関原発第555号

2019年9月26日付け関原発第239号をもちまして申請いたしました高  
浜発電所の発電用原子炉設置変更許可申請書（1号、2号、3号及び4号発電用  
原子炉施設の変更）を下記のとおり一部補正いたします。

高浜発電所の発電用原子炉設置変更許可申請書（1号、2号、3号及び4号発  
電用原子炉施設の変更）を別添のとおり一部補正する。

第 7.5.4 図 大山生竹軽石の等層厚線図

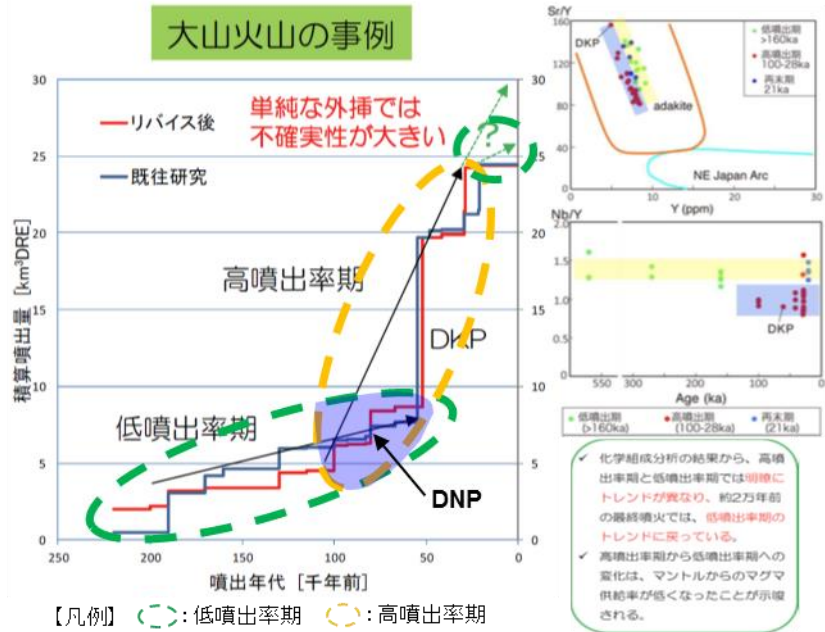
頁	行	補 正 前	補 正 後
6-目-3	上7行	b. 大山倉吉 <u>テフラ</u> (大山火山)	b. 大山倉吉 <u>軽石及び大山生竹軽石</u> (大山火山)
	下5行～ 下1行	第 7.5.3 図 大山の噴火履歴 ——	第 7.5.3 図 大山の噴火履歴 第 7.5.4 図 大山生竹軽石の等層厚線図 第 7.5.5 図(1) 原子力規制委員会(2019) <sup>(59)</sup> による大山の噴出率期の評価 第 7.5.5 図(2) Yamamoto and Hoang(2019) <sup>(61)</sup> による大山の噴出率期の評価
		第 7.5.4 図(1) 大山の地下構造 (Zhao et al. (2011) <sup>(59)</sup> に加筆) 第 7.5.4 図(2) 大山の地下構造 (Zhao et al. (2018) <sup>(61)</sup> に加筆) 第 7.5.5 図(1) 大山の降下火砕物シミュレーション結果 (基本ケース) 第 7.5.5 図(2) 大山の降下火砕物シミュレーション結果 (基本ケース)	第 7.5.6 図(1) 大山の地下構造 (Zhao et al. (2011) <sup>(62)</sup> に加筆) 第 7.5.6 図(2) 大山の地下構造 (Zhao et al. (2018) <sup>(64)</sup> に加筆) 第 7.5.7 図(1) 大山の降下火砕物シミュレーション結果 (基本ケース) 第 7.5.7 図(2) 大山の降下火砕物シミュレーション結果 (基本ケース)
6-目-3 の 次頁		(記載の追加)	別紙 6-目-2 を追加する。
6-目-4	上7行	b. 大山倉吉 <u>テフラ</u> (大山火山)	b. 大山倉吉 <u>軽石及び大山生竹軽石</u> (大山火山)
	下5行～ 下1行	第 8.5.3 図 大山の噴火履歴 ——	第 8.5.3 図 大山の噴火履歴 第 8.5.4 図 大山生竹軽石の等層厚線図 第 8.5.5 図(1) 原子力規制委員会(2019) <sup>(59)</sup> による大山の噴出率期の評価 第 8.5.5 図(2) Yamamoto and Hoang(2019) <sup>(61)</sup> による大山の噴出率期の評価

頁	行	補 正 前	補 正 後
	<p>下 10 行～ 下 9 行</p>	<p>…を第 7.5.3 図に示す。 _____ <u>原子力規制庁(2019)<sup>(55)</sup></u>によると、大山では…</p>	<p>…を第 7.5.3 図に示す。 <u>この繰り返し生じた噴火のうち、大山生竹軽石について、町田・新井(2011)<sup>(36)</sup>、岡田・谷本(1986)<sup>(57)</sup>及び原子力規制委員会(2018)<sup>(58)</sup>に示される降灰層厚の情報をもとに等層厚線図を作成し、噴出量を Legros 法及び Hayakawa 法で算定した結果、1.8～11.0km<sup>3</sup>となった。原子力規制委員会(2018)<sup>(58)</sup>によれば、大山生竹軽石の噴出規模は既往の研究で考えられてきた規模を上回る 10km<sup>3</sup>以上と考えられるとしていることを踏まえ、火山影響評価上、大山生竹軽石の噴出量は 11.0km<sup>3</sup>とする。第 7.5.4 図に大山生竹軽石の等層厚線図を示す。</u> <u>原子力規制委員会(2019)<sup>(59)</sup></u>によると、大山では…</p>
	<p>下 7 行～ 下 5 行</p>	<p>…トレンドが明瞭に異なり、大山倉吉テフラは高噴出率期のトレンドと一致し、約 2 万年前の最終噴火では低噴出率期のトレンドに戻っているとされている____。____</p>	<p>…トレンドが明瞭に異なり、大山倉吉軽石は高噴出率期のトレンドと一致し、約 2 万年前の最終噴火では低噴出率期のトレンドに戻っているとされている(第 7.5.5 図(1))。また、<u>原子力規制委員会(2019)<sup>(59)</sup>においては、大山倉吉軽石は高噴出率期に、大山生竹軽石は低噴出率期に発生したとし、その研究を更に進めた原子力規制庁(2019)<sup>(60)</sup>においては高噴出率期に発生したとしている。</u> <u>Yamamoto and Hoang(2019)</u></p>

第 7.5.6 図(1) 大山の地下構造 (Zhao et al.(2011)<sup>(62)</sup>に加筆)

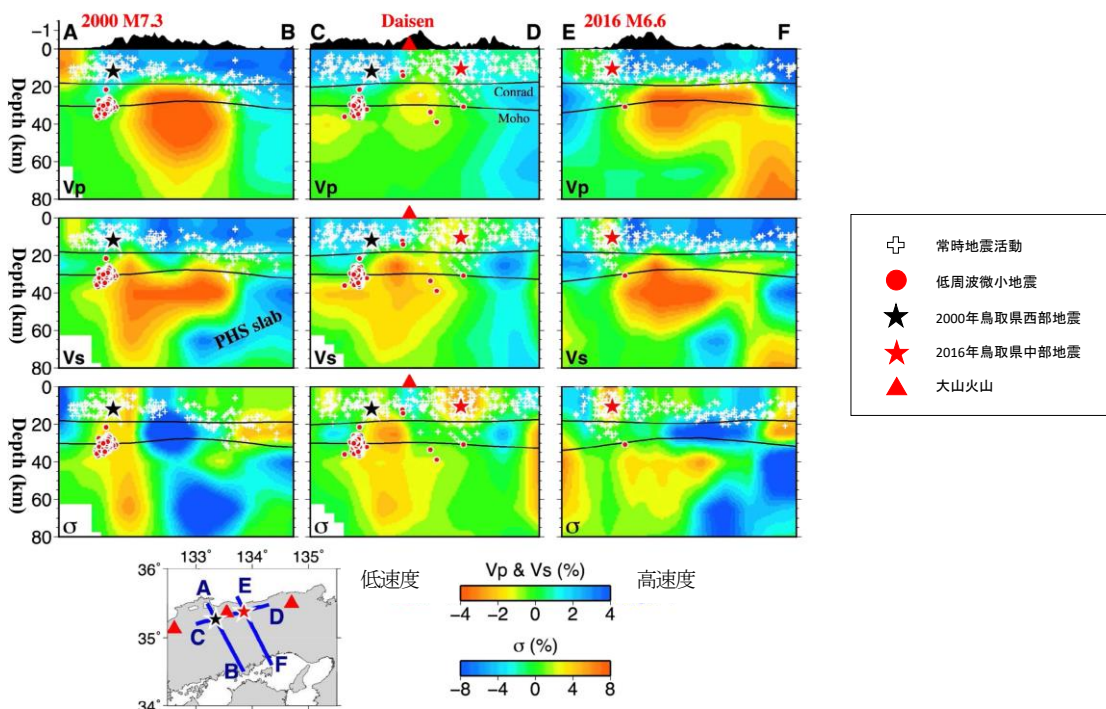
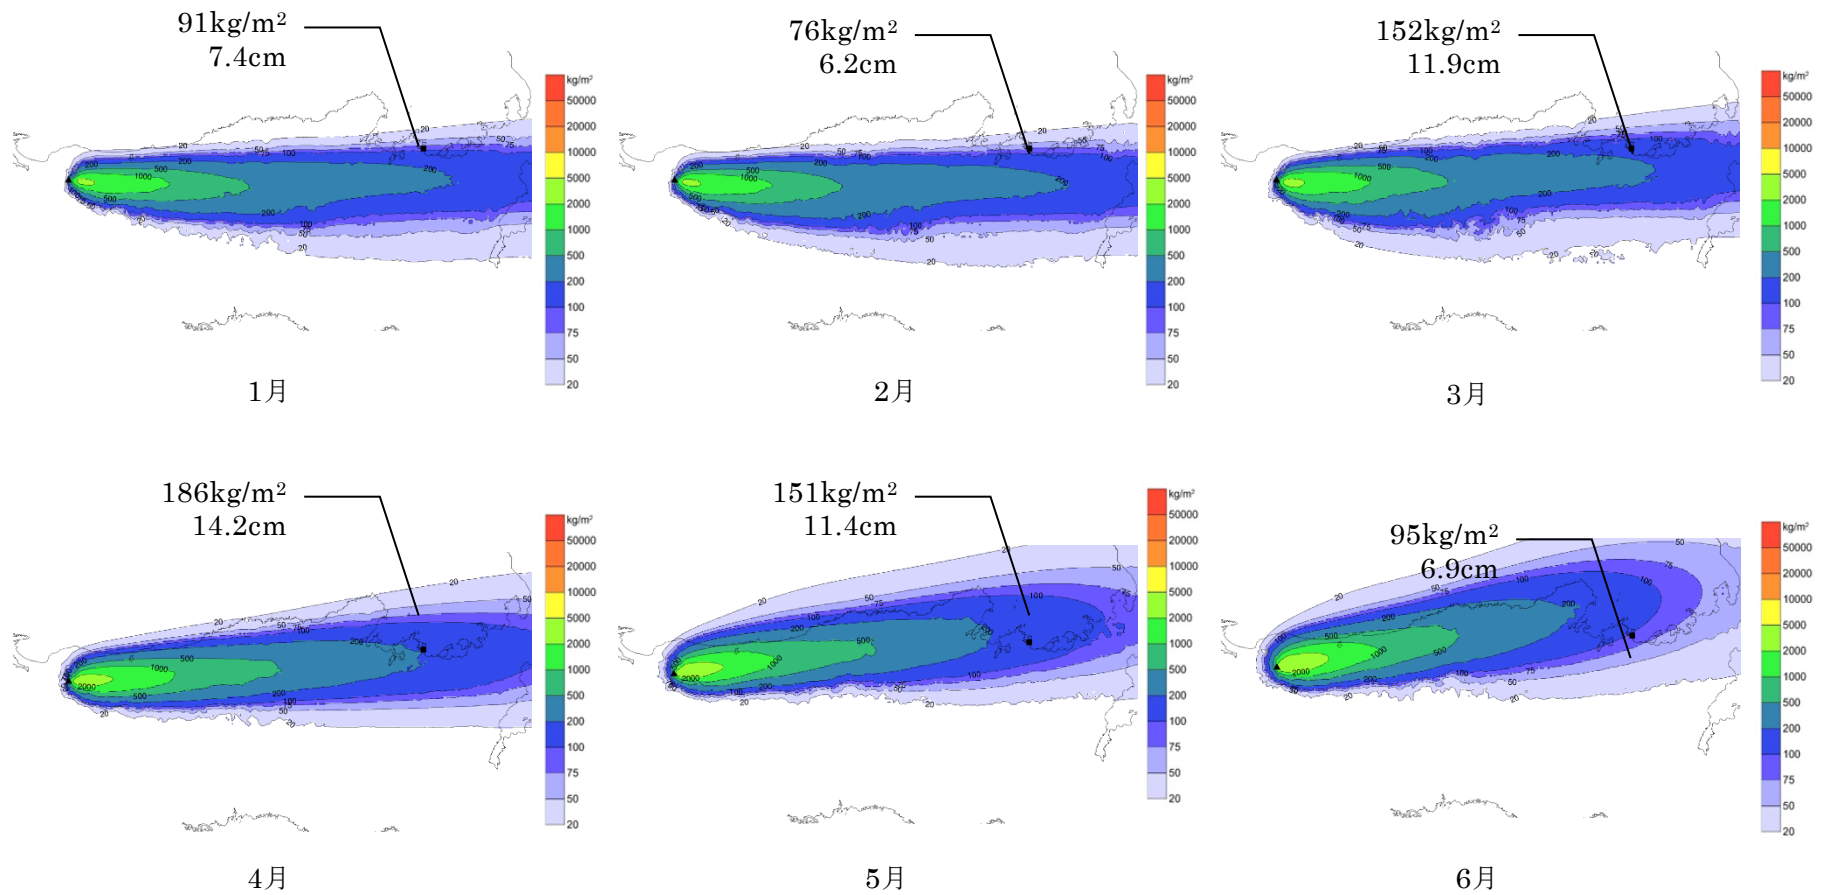
変 更 前	変 更 後
第 7.5.4 図(1)	第 7.5.6 図(1)
第 7.5.4 図(2)	第 7.5.6 図(2)
第 7.5.5 図(1)	第 7.5.7 図(1)
第 7.5.5 図(2)	第 7.5.7 図(2)
第 7.5.6 図	第 7.5.8 図

頁	行	補正前	補正後
	上7行～ 下14行	<p>al. (2011)<sup>(56)</sup>および大見(2002)<sup>(57)</sup>によると…</p> <p>…が示される(第7.5.4図(1))。この研究をさらに進めた Zhao et al. (2018)<sup>(58)</sup>によると、大山の地下深部の低速度層の存在が示されるが、その深度は Zhao et al. (2011)<sup>(56)</sup>と同程度であり、大山の地下深部に広がる低速度層の深度に変化がないことが示される(第7.5.4図(2))。</p> <p>— 以上より、大山については、火山発達史、噴火履歴の検討結果、<u>原子力規制庁(2019)<sup>(55)</sup>による安全研究の成果および地下構造の評価結果から、発電所運用期間中における大山倉吉テフラ規模相当の噴火の可能性は十分低いと評価する。したがって、原子力規制委員会(2019)<sup>(59)</sup>を踏まえ、火山影響評価上、噴出量 11km<sup>3</sup>を発電所運用期間中の噴火規模として設定し、米子の…</u></p>	<p>al. (2011)<sup>(62)</sup>および大見(2002)<sup>(63)</sup>によると…</p> <p>…が示される(第7.5.6図(1))。この研究をさらに進めた Zhao et al. (2018)<sup>(64)</sup>によると、大山の地下深部の低速度層の存在が示されるが、その深度は Zhao et al. (2011)<sup>(62)</sup>と同程度であり、大山の地下深部に広がる低速度層の深度に変化がないことが示される(第7.5.6図(2))</p> <p><u>原子力規制委員会(2019)<sup>(59)</sup>による10km以浅とのマグマの定置深さの推定は、100km<sup>3</sup>を超えるカルデラ噴火を対象に検討されたものであるが、プリニー式噴火であった大山の噴火形式が仮にカルデラ噴火であったとしても、地下深部の低速度層の上端深度の約20kmは、それに対し十分に低い位置にあるといえる。</u></p> <p>以上より、大山については、火山発達史、噴火履歴の検討結果、<u>噴出率期および地下構造の評価結果から、発電所運用期間中における大山倉吉軽石規模相当の噴火の可能性は十分低いと評価する。</u></p> <p><u>火山影響評価上、発電所運用期間中の考慮すべき噴火規模として、大山倉吉軽石以外の噴火の中で最大規模となる大山生竹軽石の噴火の可能性を考慮し、その噴出規模を 11km<sup>3</sup>として、米子の…</u></p>

第 7.5.7 図(1) 大山の降下火砕物シミュレーション結果（基本ケース）

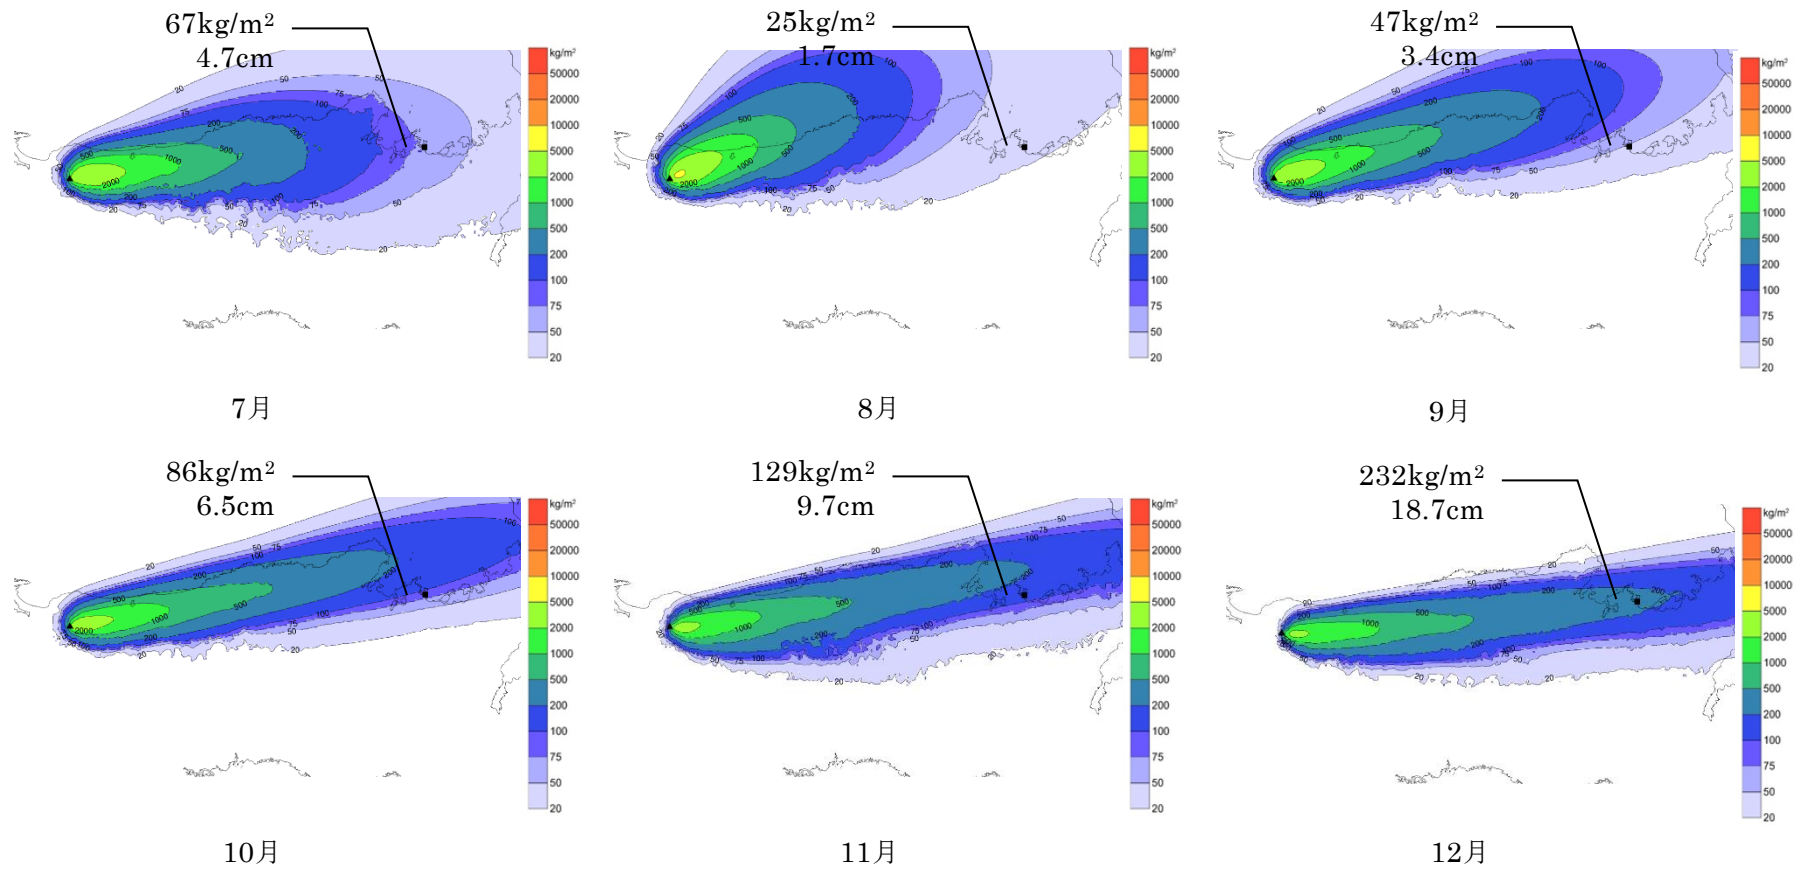
頁	行	補正前	補正後
6-目-1	上1行	別添 <u>3</u>	別添 <u>4</u>
	上5行	令和元年9月25日付け <u>原規規発第190925</u> <u>3号</u> をもって…	令和2年12月2日付け <u>原規規発第201202</u> <u>6号</u> をもって…
	上7行	…下記内容を変更又は追加する。――	…下記内容を変更又は追加する。また、 <u>1号炉、2号炉、3号炉及び4号炉の各項目について、別表1</u> のとおり読み替える。
	下6行	b. <u>大山倉吉テフラ</u> (大山火山)	b. <u>大山倉吉軽石及び大山生竹軽石</u> (大山火山)
6-目-2	下5行～ 下1行	第7.5.3 図 大山の噴火履歴 ――	第7.5.3 図 大山の噴火履歴 <u>第7.5.4 図 大山生竹軽石の等層厚線図</u> <u>第7.5.5 図(1) 原子力規制委員会(2019)<sup>(59)</sup>による大山の噴出率期の評価</u> <u>第7.5.5 図(2) Yamamoto and Hoang(2019)<sup>(61)</sup>による大山の噴出率期の評価</u>
		第7.5.4 図(1) 大山の地下構造 (Zhao et al. (2011) <sup>(56)</sup> に加筆) 第7.5.4 図(2) 大山の地下構造 (Zhao et al. (2018) <sup>(58)</sup> に加筆) 第7.5.5 図(1) 大山の降下火砕物シミュレーション結果 (基本ケース) 第7.5.5 図(2) 大山の降下火砕物シミュレーション結果 (基本ケース)	第7.5.6 図(1) 大山の地下構造 (Zhao et al. (2011) <sup>(62)</sup> に加筆) 第7.5.6 図(2) 大山の地下構造 (Zhao et al. (2018) <sup>(64)</sup> に加筆) 第7.5.7 図(1) 大山の降下火砕物シミュレーション結果 (基本ケース) 第7.5.7 図(2) 大山の降下火砕物シミュレーション結果 (基本ケース)

頁	行	補正前	補正後
6(1)-7-3	下11行～ 下9行	…シミュレーションの結果を第7.5.5図(1)、(2)に示す。  c. 恵比須峠福田テフラ(飛騨山脈) <sup>(64)</sup>	…シミュレーションの結果を第7.5.7図(1)、(2)に示す。 <u>大山生竹軽石について、越畑地点では、大山生竹軽石を含む層は2層(2a層, 2c層)に区分され、露頭西側では2a層と2c層の境界付近に中礫を主体とする礫層(2b層)が挟在するものの、降灰層厚の評価厚さは原子力規制委員会(2018)<sup>(58)</sup>の評価結果に基づき25cmとする。この越畑地点の評価層厚25cmと大山から越畑地点及び発電所までの距離の関係から、発電所地点における層厚を検討した結果、27cmとなる。</u> c. 恵比須峠福田テフラ(飛騨山脈) <sup>(69)</sup>
	下7行	…及川(2003) <sup>(64)</sup> によると飛騨山脈での…	…及川(2003) <sup>(69)</sup> によると飛騨山脈での…
	上10行～ 上11行	(2)噴出源が同定できない降下火砕物の降灰層厚に関する検討 <sup>(38)(65)～(69)</sup>	(2)噴出源が同定できない降下火砕物の降灰層厚に関する検討 <sup>(38)(70)～(74)</sup>
6(1)-7-4	下4行	…BT37(降灰年代12.7万年前:長橋他(2004) <sup>(68)</sup> )…	…BT37(降灰年代12.7万年前:長橋他(2004) <sup>(73)</sup> )…
	下9行～ 下8行	…粒度試験結果を第7.5.6図に示す。また、文献調査の結果、長橋他(2004) <sup>(68)</sup> では、…	…粒度試験結果を第7.5.8図に示す。また、文献調査の結果、長橋他(2004) <sup>(73)</sup> では、…
6(1)-7-5	下1行	…参照すると、約0.2mmから約1mm程度である <sup>(70)</sup> 。	…参照すると、約0.2mmから約1mm程度である <sup>(75)</sup> 。

頁	行	補正前	補正後
6(1)-7-9	上8行～ 上9行	文献調査、地質調査及び降下火砕物シミュレーション結果____から、発電所運用期間における敷地の降下火砕物の最大層厚は <u>25cm</u> と設定した。	文献調査、地質調査、降下火砕物シミュレーション結果及び越畑地点における大山生竹軽石の評価層厚と距離の関係をもとにした検討結果から、発電所運用期間における敷地の降下火砕物の最大層厚は <u>27cm</u> と設定した。
	下14行～ 下12行	(46) 津久井雅志・西戸裕嗣・長尾敬介(1985)：蒜山火山群・大山火山の K-Ar 年代，地質学雑誌, 91, p. 279－p. 288  <u>(47)</u> 守屋…	(46) 津久井雅志・西戸裕嗣・長尾敬介(1985)：蒜山火山群・大山火山の K-Ar 年代, 地質学雑誌, 91, p. 279－p. 288  <u>(47)</u> 山元孝広(2018)：大山火山のアダカイト質マグマ供給系, 日本火山学会講演予稿集 2018 年度秋季大会 <u>(48)</u> 気象庁 ( <a href="https://www.data.jma.go.jp/svd/vois/data/tokyo/STOCK/kaisetsu/katsukazan_toha/katsukazan_toha.html">https://www.data.jma.go.jp/svd/vois/data/tokyo/STOCK/kaisetsu/katsukazan_toha/katsukazan_toha.html</a> ) <u>(49)</u> 守屋…
	下11行	<u>(48)</u> 米倉…	<u>(50)</u> 米倉…
	下9行	<u>(49)</u> 須藤…	<u>(51)</u> 須藤…
	下7行	<u>(50)</u> 加藤…	<u>(52)</u> 加藤…
	下5行	<u>(51)</u> 岡田…	<u>(53)</u> 岡田…
	下3行	<u>(52)</u> 浅森…	<u>(54)</u> 浅森…
	上1行	<u>(53)</u> 産業技術…	<u>(55)</u> 産業技術…

第 8.5.4 図 大山生竹軽石の等層厚線図

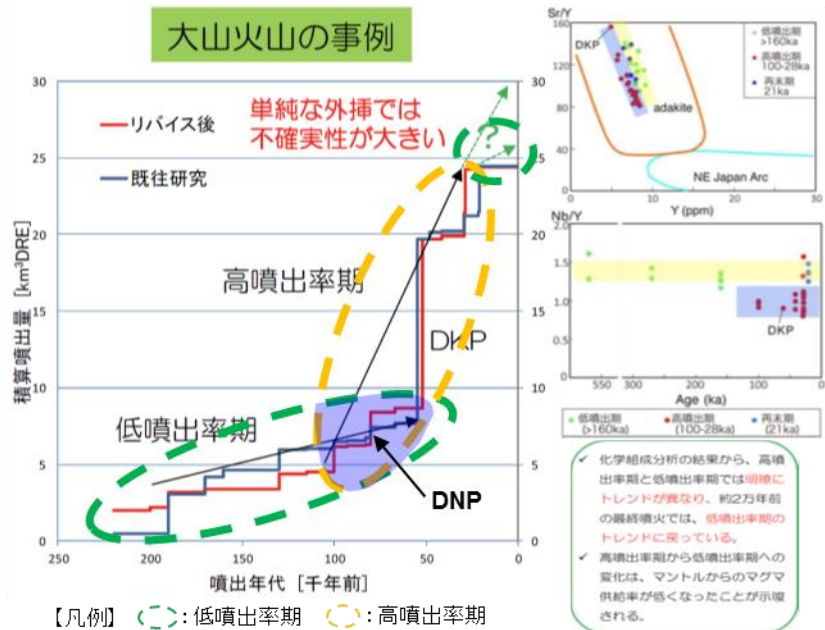
頁	行	補 正 前	補 正 後
	<p>下 10 行～ 下 9 行</p>	<p>…を第 8.5.3 図に示す。 _____ <u>原子力規制庁(2019)<sup>(55)</sup></u>によ ると、大山では…</p>	<p>…を第 8.5.3 図に示す。 <u>この繰り返し生じた噴火 のうち、大山生竹軽石につ いて、町田・新井 (2011)<sup>(36)</sup>、岡田・谷本 (1986)<sup>(57)</sup>及び原子力規制 委員会(2018)<sup>(58)</sup>に示され る降灰層厚の情報をもと に等層厚線図を作成し、噴 出量を Legros 法及び Hayakawa 法で算定した結 果、1.8～11.0km<sup>3</sup>となっ た。原子力規制委員会 (2018)<sup>(58)</sup>によれば、大山 生竹軽石の噴出規模は既 往の研究で考えられてき た規模を上回る10km<sup>3</sup>以上 と考えられるとしている ことを踏まえ、火山影響評 価上、大山生竹軽石の噴出 量は 11.0km<sup>3</sup>とする。第 8.5.4 図に大山生竹軽石 の等層厚線図を示す。 原子力規制委員会 (2019)<sup>(59)</sup>によると、大山 では…</u></p>
	<p>下 7 行～ 下 5 行</p>	<p>…トレンドが明瞭に異なり、<u>大山倉吉テフラ</u>は高噴 出率期のトレンドと一致 し、約 2 万年前の最終噴火 では低噴出率期のトレンド に戻っているとされている ____。____</p>	<p>…トレンドが明瞭に異なり、<u>大山倉吉軽石</u>は高噴出 率期のトレンドと一致し、 約 2 万年前の最終噴火で は低噴出率期のトレンド に戻っているとされている (第 8.5.5 図(1))。また、 <u>原子力規制委員会 (2019)<sup>(59)</sup></u>においては、<u>大 山倉吉軽石</u>は高噴出率期 に、<u>大山生竹軽石</u>は低噴出 率期に発生したとし、その 研究を更に進めた<u>原子力 規制庁(2019)<sup>(60)</sup></u>において は高噴出率期に発生した</p>

第 8.5.5 図(1) 原子力規制委員会(2019)<sup>(59)</sup>による大山の噴出率期の評価

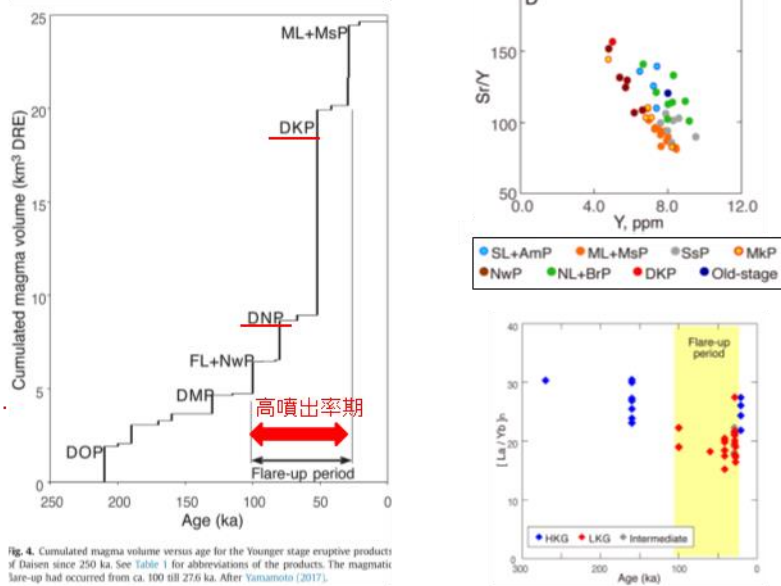
頁	行	補正前	補正後
6-目-4 の 次頁		<p>第 8.5.4 図(1) 大山の地下構造 ( Zhao et al. (2011)<sup>(56)</sup> に加筆)</p> <p>第 8.5.4 図(2) 大山の地下構造 ( Zhao et al. (2018)<sup>(58)</sup> に加筆)</p> <p>第 8.5.5 図(1) 大山の降下火砕物シミュレーション結果 (基本ケース)</p> <p>第 8.5.5 図(2) 大山の降下火砕物シミュレーション結果 (基本ケース)</p> <p>(記載の追加)</p>	<p>第 8.5.6 図(1) 大山の地下構造 ( Zhao et al. (2011)<sup>(62)</sup> に加筆)</p> <p>第 8.5.6 図(2) 大山の地下構造 ( Zhao et al. (2018)<sup>(64)</sup> に加筆)</p> <p>第 8.5.7 図(1) 大山の降下火砕物シミュレーション結果 (基本ケース)</p> <p>第 8.5.7 図(2) 大山の降下火砕物シミュレーション結果 (基本ケース)</p> <p>別紙 6-目-3 を追加する。</p>

第 8.5.6 図(1) 大山の地下構造 (Zhao et al.(2011)<sup>(62)</sup>に加筆)

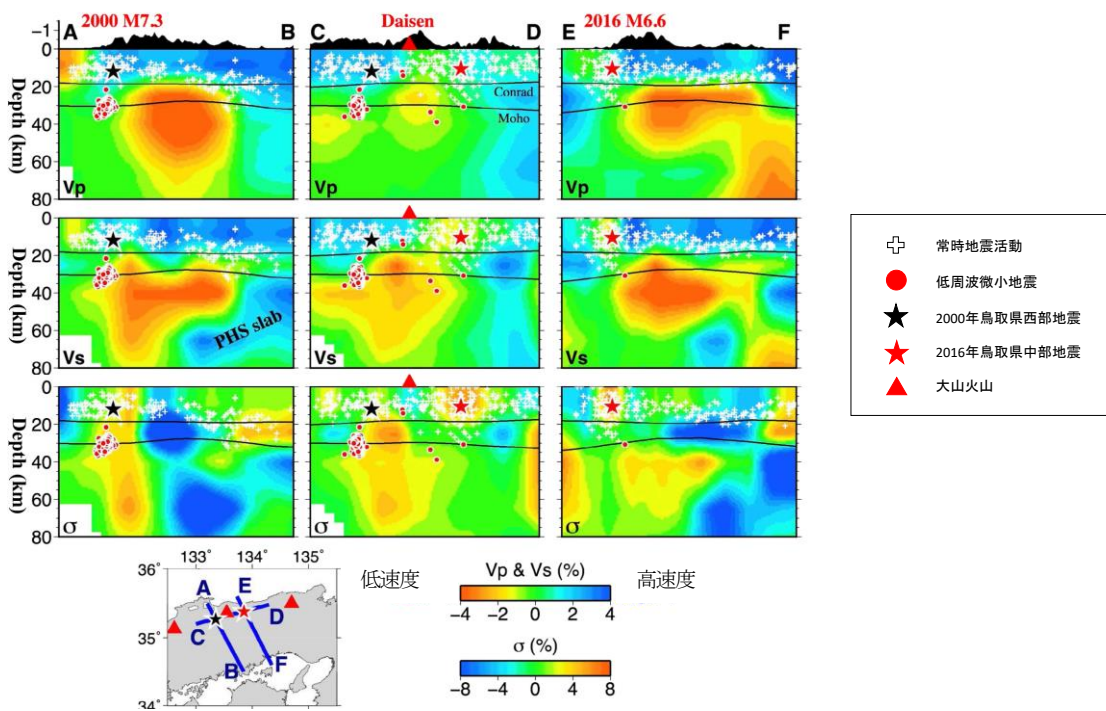
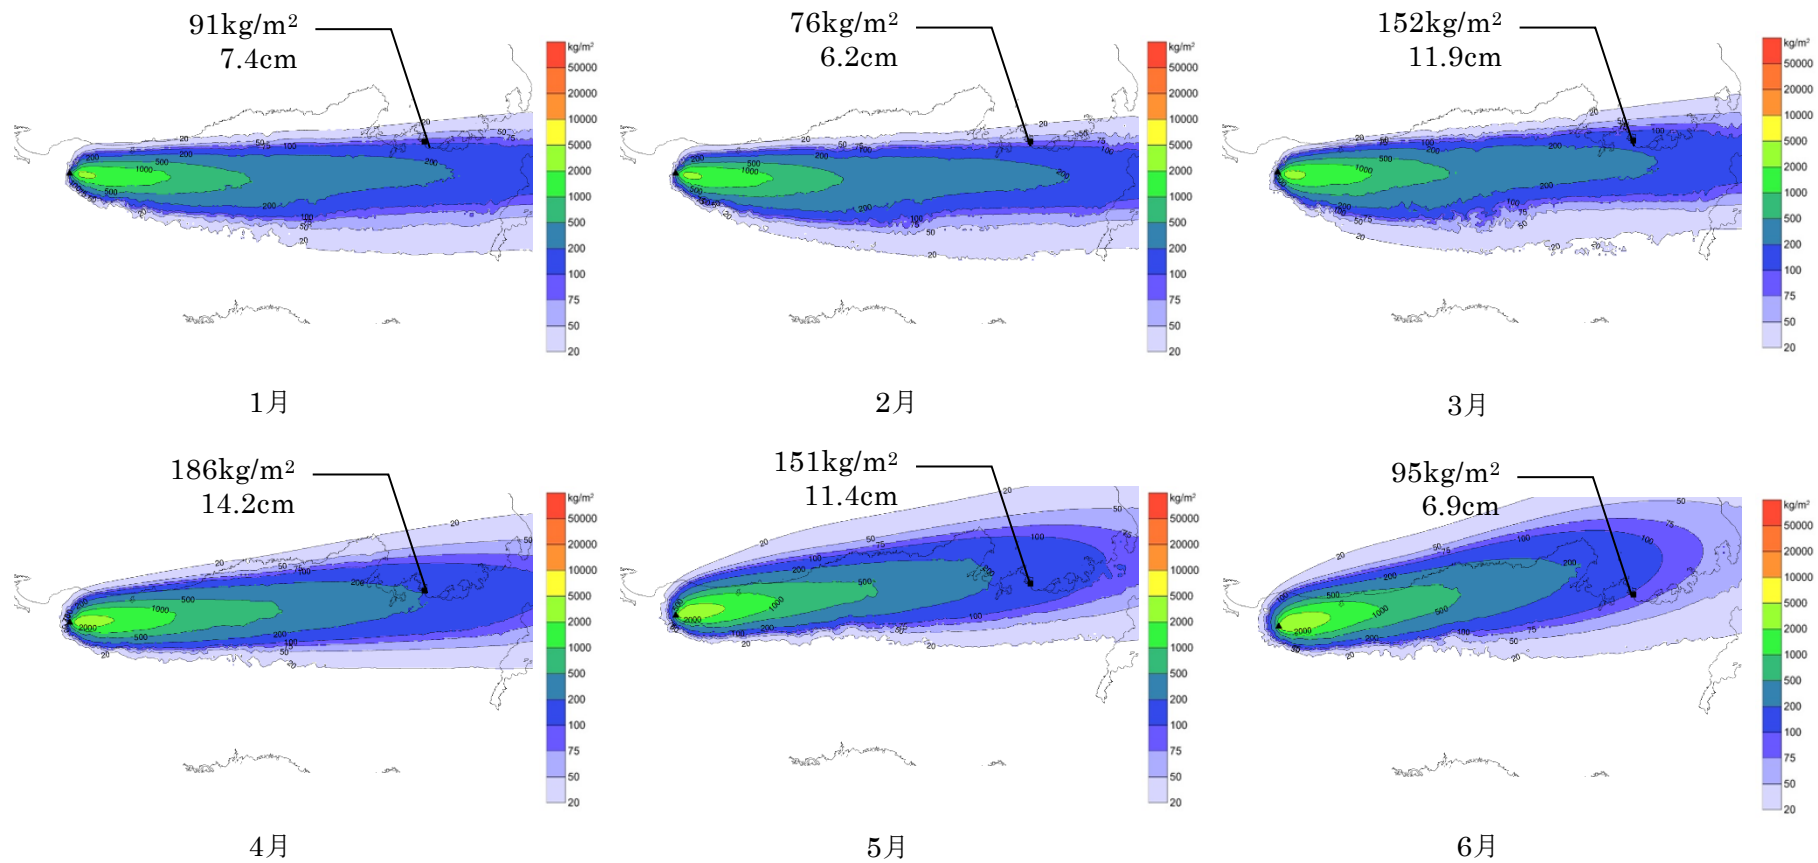
変 更 前	変 更 後
第 8.5.4 図(1)	第 8.5.6 図(1)
第 8.5.4 図(2)	第 8.5.6 図(2)
第 8.5.5 図(1)	第 8.5.7 図(1)
第 8.5.5 図(2)	第 8.5.7 図(2)
第 8.5.6 図	第 8.5.8 図

頁	行	補正前	補正後
	<p>上3行</p> <p>上7行～ 下14行</p>	<p>果、概ね10km以浅…</p> <p>…については、Zhao et al. (2011)<sup>(56)</sup>および大見(2002)<sup>(57)</sup>によると…</p> <p>…が示される(第8.5.4図(1))。この研究をさらに進めた Zhao et al. (2018)<sup>(58)</sup>によると、大山の地下深部の低速度層の存在が示されるが、その深度は Zhao et al. (2011)<sup>(56)</sup>と同程度であり、大山の地下深部に広がる低速度層の深度に変化がないことが示される(第8.5.4図(2))。</p> <p>— 以上より、大山については、火山発達史、噴火履歴の検討結果、原子力規制庁(2019)<sup>(55)</sup>による安全研究の成果および地下構造の評価結果から、発電所運用期間中における大山倉吉テフラ規模相当の噴火の可能性は十分低いと評価する。したがって、原子力規制委員会(2019)<sup>(59)</sup>を踏まえ、火山影響評価上、噴出量11km<sup>3</sup>を発電所運用期間中の噴火規模として設定し、米子の…</p>	<p>以浅…</p> <p>…については、Zhao et al. (2011)<sup>(62)</sup>および大見(2002)<sup>(63)</sup>によると…</p> <p>…が示される(第8.5.6図(1))。この研究をさらに進めた Zhao et al. (2018)<sup>(64)</sup>によると、大山の地下深部の低速度層の存在が示されるが、その深度は Zhao et al. (2011)<sup>(62)</sup>と同程度であり、大山の地下深部に広がる低速度層の深度に変化がないことが示される(第8.5.6図(2))</p> <p><u>原子力規制委員会(2019)<sup>(59)</sup>による10km以浅とのマグマの定置深さの推定は、100km<sup>3</sup>を超えるカルデラ噴火を対象に検討されたものであるが、プリニー式噴火であった大山の噴火形式が仮にカルデラ噴火であったとしても、地下深部の低速度層の上端深度の約20kmは、それに対し十分に低い位置にあるといえる。</u></p> <p>以上より、大山については、火山発達史、噴火履歴の検討結果、噴出率期および地下構造の評価結果から、発電所運用期間中における大山倉吉軽石規模相当の噴火の可能性は十分低いと評価する。</p> <p><u>火山影響評価上、発電所運用期間中の考慮すべき噴火規模として、大山倉吉軽石以外の噴火の中で最</u></p>
